ENQUÊTE PUBLIQUE UNIQUE

Pour la réalisation de la ligne de tramway T 9,
reliant La Soie (commune de Vaulx en Velin)
à Charpennes (communes de Villeurbanne et Lyon 6ème)

Commissaire enquêteur : Pierre LAMY

Demande d'autorisation environnementale : Procès-verbal

Figure 1 : Tracés écartés sur le secteur La Soie / La Balme / La Tase

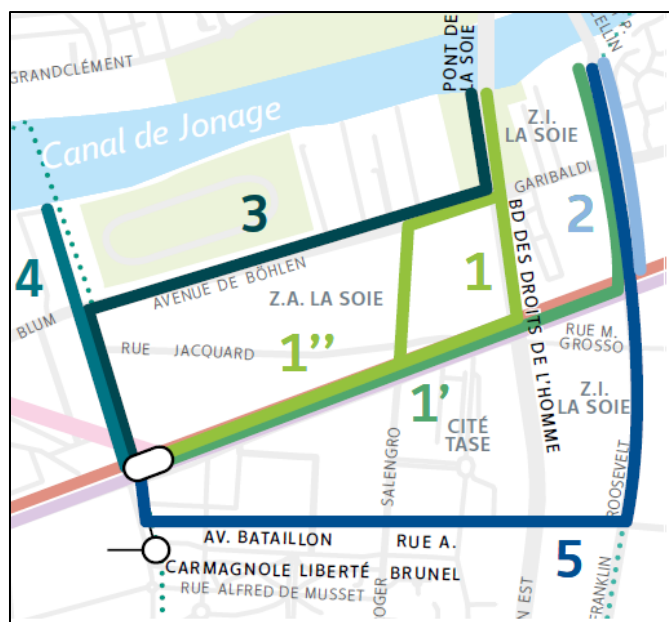
- Passer le trajet par l'Avenue de Bohlen et la rue de la poudrette afin de faire arriver le tramway au plus près du pôle d'échange en créant l'arrêt du T9 sur le parvis près des immeubles récemment construits car à la vue du plan des voies disposition des voies, les rames T9 devront croiser les trafic T3 pour accéder à la ligne (cf. PJ T9_Vaulx). Certes elle ne présente pas la possibilité d'interconnexion directe depuis Meyzieu mais permet d'avoir un arrêt au plus proche du pôle d'échange actuel.240

Le tableau ci-dessous reprend la synthèse de l'analyse multicritères produite au cours des études de faisabilité (fin 2020) concernant la comparaison entre le tracé Bataillon Carmagnole Liberté / Auguste Brunel et le tracé Poudrette / Bohlen (tracé 3 de la Figure 1 : Tracés écartés sur le secteur La Soie / La Balme / La Tase / La Balme).

La fréquentation plus faible du scénario Poudrette / Bohlen et les forts impacts sur l'évolutivité de la ligne vers le Sud (envisagée dans le Plan de Déplacement Urbains approuvé en 2017), mais également sur la circulation automobile sur un axe structurant de cette partie de l'agglomération, sur les réseaux souterrains structurants et sur le foncier ont conduit à l'écarter au profit du tracé Bataillon Carmagnole Liberté / Auguste Brunel qui offre une opportunité de desserte du quartier La Tase.

La réponse de SYTRAL Mobilité apparaît complète et détaillée, les arguments sont recevables, il montre que les alternatives ne présentent pas de solutions meilleures. Le commissaire enquêteur retient que le choix du positionnement du terminus est justifié.

Figure 2 : passage de la ligne T3 sous le BUE via une trémie

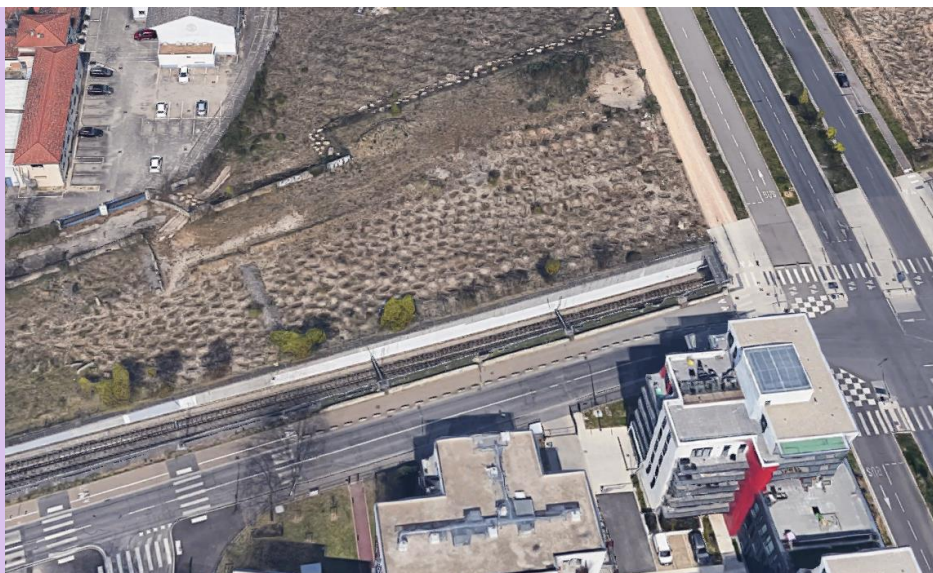
croisement BUE- avenue Marius Grosso les arguments de SYTRAL Mobilités contre cette implantation ne sont pas recevables (287). -225- Nous demandons qu'un arrêt de connexion soit ajouté sur le Boulevard des droits de l'homme pour se connecter au T3. La station va être créée, mais ne serait qu'une station technique. Il faut faire cet arrêt dès le début. L'intersection avec l'avenue Marius Grosso est problématique 13-236-265-274-277--

L'infrastructure de la ligne T3 / T7 / Rhônexpress passe sous le Boulevard urbain Est (BUE ou Boulevard des droits de l'Homme) dans une trémie longue d'environ 400 m. Il n'est pas possible d'implanter une station sur la ligne T3 dans cette trémie (pente trop importante, largeur insuffisante, etc.). La position d'une station sur T3 au plus proche de T9 se situerait au mieux à l'extrémité de la trémie côté Ouest, soit à plus de 250 m de la ligne T9. Des acquisitions foncières seraient de plus nécessaires. De plus, une station T9 en correspondance avec T3 au niveau du BUE ne répond pas à l'un des objectifs du projet qui est d'offrir une connexion directe au métro A à La Soie. Pour ces raisons, l'ajout d'une station sur la ligne T3 au droit du BUE pour assurer une correspondance avec la ligne T9 n'a pas été retenu.

Figure 5 : Tiroir de retournement existant cours Vitton et schéma d'exploitation actuel de la station Charpennes

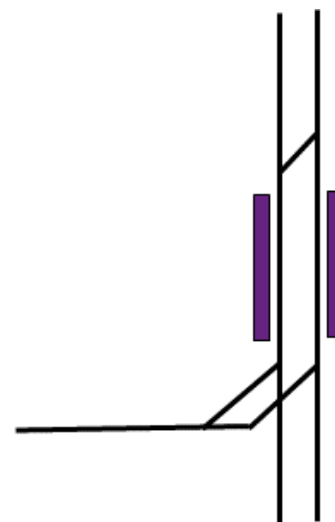
Dans ce contexte et compte tenu de l'augmentation des cadences envisagées (de 10 min à 7 min pour le T9), comment SYTRAL MOBILITÉS peut-il justifier la fiabilité des lignes sur cette section commune ?

Cette zone pourrait éventuellement être utilisée pour réaliser le retournement des rames T9 à son lancement, quand la fréquence sera d'un tramway toutes les 10 minutes et tant que les fréquences des lignes T1 et T4 seront identiques à la situation actuelle. Cette configuration supprimerait la fonction actuelle de stockage et ne laisserait donc pas de marge de manœuvre en cas d'exploitation dégradée des lignes (incident sur la ligne entraînant des irrégularités dans les circulations des rames T1, T4 et T9) ou d'augmentation future des fréquences des lignes T1 et T4. **L'utilisation de cette virgule pour le retournement des rames T9 ne permet donc pas de garantir la fiabilité des lignes T1, T4 et T9 et fragiliserait ainsi significativement l'exploitation des lignes en cas de rame en panne et donc l'exploitation de tout le réseau de tramway lyonnais.**

Figure 7 : schéma des scénarios d'insertion dans la rue Bellecombe présentés à la concertation

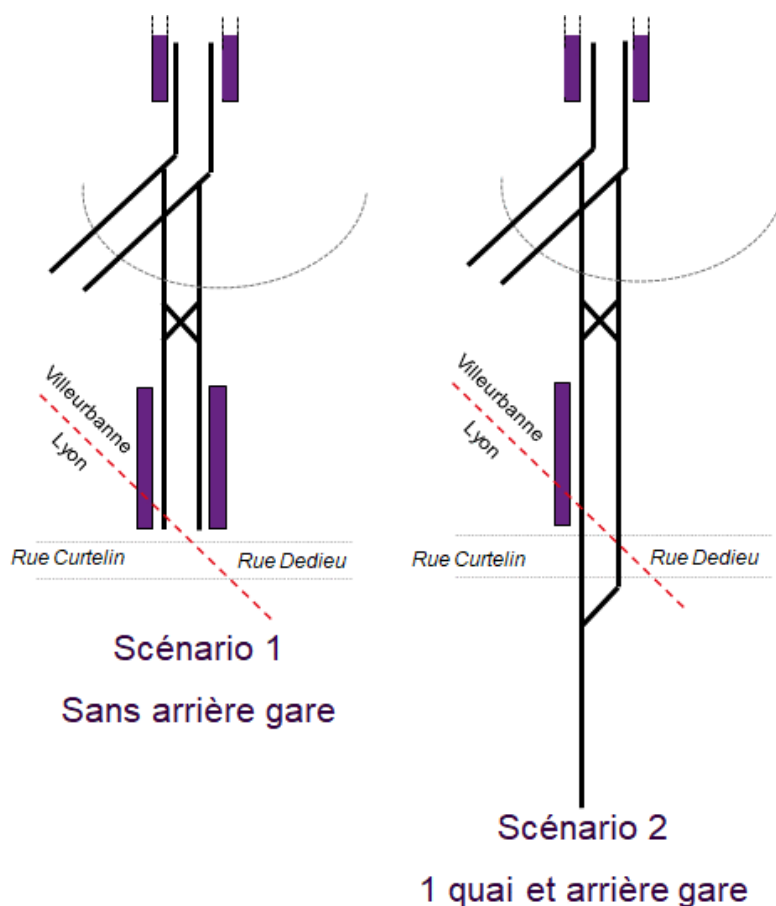
- La contribution 199 précise les éléments à prendre en compte au niveau de la place et du terminus : la suppression de l'arrière gare, (ii) une modification des cheminements cycles entre la rue Bellecombe et la place Charles Hernu, (iii) la suppression du mobilier de station sur les quais, (iv) la modification du tracé voie ferrée, (v) la prise en compte de la trappe d'accès au métro.

Les études de conception et les échanges qui ont eu lieu avec les riverains au cours de la concertation préalable et continue ont conduit le Comité de pilotage du projet T9 à choisir de retenir le scénario n°1, soit l'implantation du terminus sans arrière-gare entre la place Charles Hernu et les rues Curtelin / Dedieu. En détail, ce scénario et les évolutions apportées jusqu'à la finalisation du dossier d'enquête publique permet de :

- limiter l'emprise du terminus sur la rue Bellecombe,
- maintenir l'ensemble des arbres existants,
- limiter les nuisances en n'implantant pas d'abris de station, en réservant les quais de la rue Bellecombe à la dépose des voyageurs aussi longtemps que l'exploitation le permet, et en implantant des caméras de vidéosurveillance au droit de la station,
- maintenir un axe cyclable Nord-Sud sur la rue Bellecombe,
- maintenir des terrasses en pied des façades des immeubles. Ce point a pu être validé techniquement en septembre 2023 à la suite de la finalisation des études de conception et d'un dernier échange avec le SDMIS. Les modalités et les autorisations d'installation des terrasses relèvent de la compétence de la ville de Villeurbanne qui se rapprochera, avec SYTRAL Mobilités, des restaurateurs en amont du démarrage des travaux.
